Herning
Kommune

Sagsnummer:
06.00.00-P16-1-16

Dato: 28.05.2018

Tillæg 9 til Herning Kommunes spildevandsplan 2015–2025 for FASTERHOLT

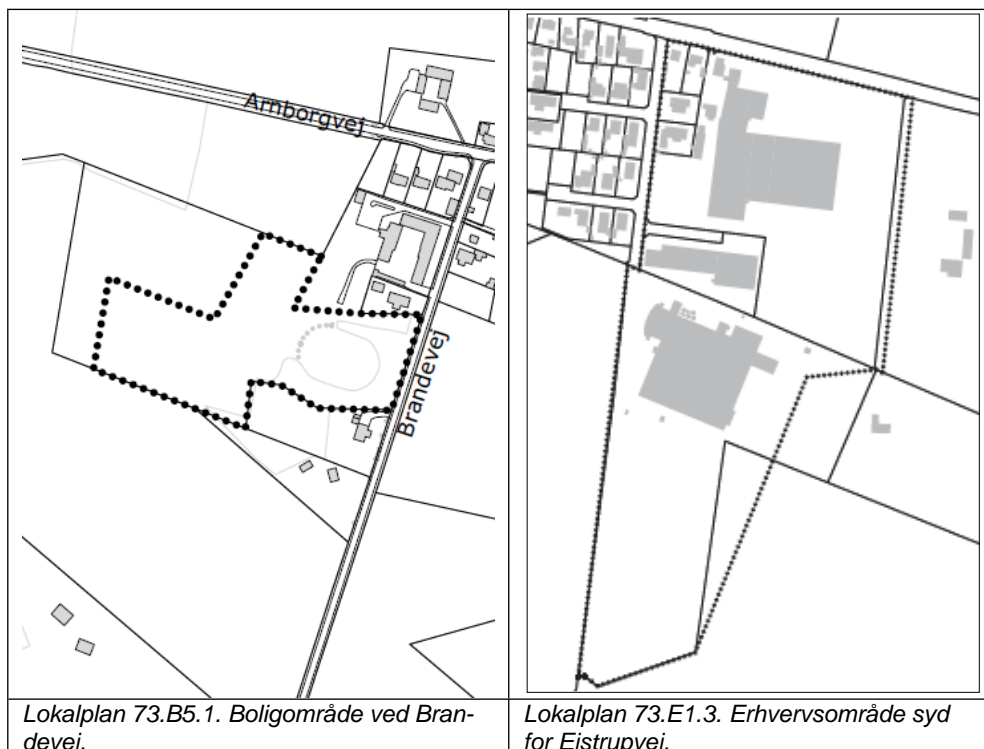
Med de to nye lokalplaner bliver det muligt at etablere boliger i et område vest for Brandevej og udvide et erhvervsområde syd for Ejstrupvej. Begge lokalplaner er endelig vedtaget af byplanudvalget henholdsvis 20. juni 2017 (Lokalplan 73.B5.1) og 29. august 2017 (Lokalplan 73.E1.3).

Lokalplanernes områdeafgrænsning fremgår af kortudsnit herunder.

En forudsætning for etablering af det nye boligområde og nyt erhvervsområde er, at områderne er optaget i Herning Kommunes spildevandsplan. Kun en del af områderne er i dag optaget i spildevandsplanen. Med dette tillæg optages den resterende del af lokalplanområderne, jf. oplandskort, udløbsskema og oplandsskema i tillæggets bilag 1 - 3.
